onderwerp : natuurbeschermingswetvergunning dijkvak Haven De Val

Aanpassing werkstrook natuurbeschermingswetver

Onderwerp:
Toetsing aanpassing werkzaamheden dijktraject Haven de Val

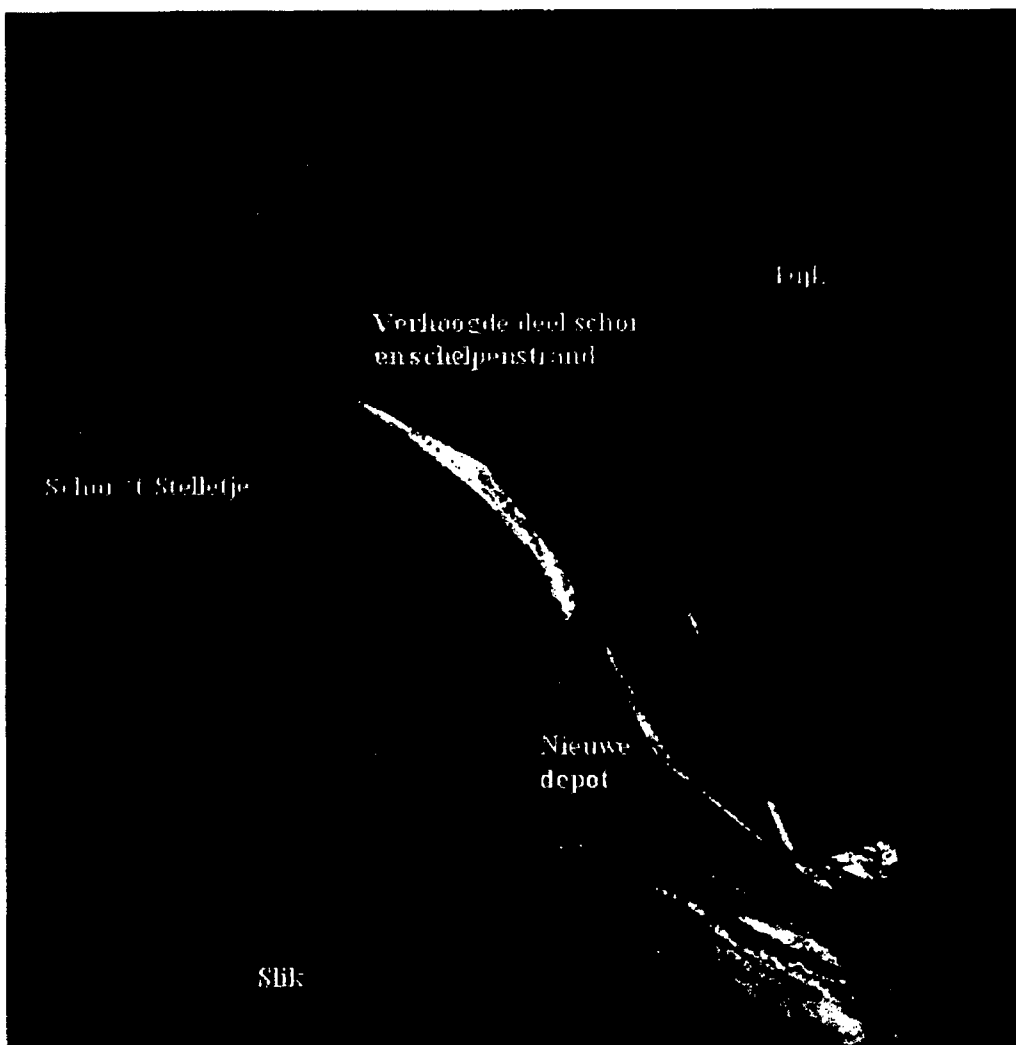
Omdat het schor hoger ligt, moet de aannemer dieper graven om de teen van de dijk vrij te krijgen. Hierdoor komt 985 m² meer zand vrij dan was voorzien. Omdat dieper gegraven moet worden en meer zand vrijkomt, is een werkstrook van 15 m nodig. Als de aannemer het zand op een andere plaats kwijt kan, is een versmalling van de werkstrook tot 10 m reëel.

Het voorstel is om het zand tijdelijk op de slaan op een aan het schor grenzend onbegroeid schelpenstrandje. Naast het voordeel van een smallere werkstrook scheelt dit ook eventuele transportbewegingen naar een verder gelegen depot. Door het toepassen van de hier voorgestelde werkwijze blijft de schade aan het hoger gelegen deel van het schor en de groeiplaatsen van zeekool beperkt.

Voor een ruimtelijk overzicht van de maatregelen, zie onderstaande afbeelding. De luchtfoto is afkomstig van het Geografische informatiesysteem Provincie Zeeland (<http://zldims.zeeland.nl/geoweb/Map.aspx>).

- Groen: deel waarbinnen een werkstrook van 10 m wordt gehanteerd. Uit dit deel komt extra grond vrij vanwege de verhoogde ligging van het schor.
- Blauw: tijdelijk depot voor de grond die vrijkomt uit het verhoogde deel van het schor.
- Rood: Geen opslag van vrijgekomen grond; ook niet betreden of berijden met materieel; dit geldt overigens niet alleen voor het hooggelegen deel van het schor (rode deel) maar ook voor de rest van het voorland buiten het depot.

- De werkstrook op het verhoogde deel van het schor tussen dp 260 en 261 is maximaal 10 meter breed vanuit de waterbouwkundige teen van de dijk. Het afzetten van de strook gebeurt met staken om de 50 m. Aan de staken zit rood-wit lint gebonden.
- De grond wordt in een tijdelijk depot op het onbegroeide deel van de schelpenbank gezet. Het depot wordt ook vooraf met staken met rood-wit lint afgezet.
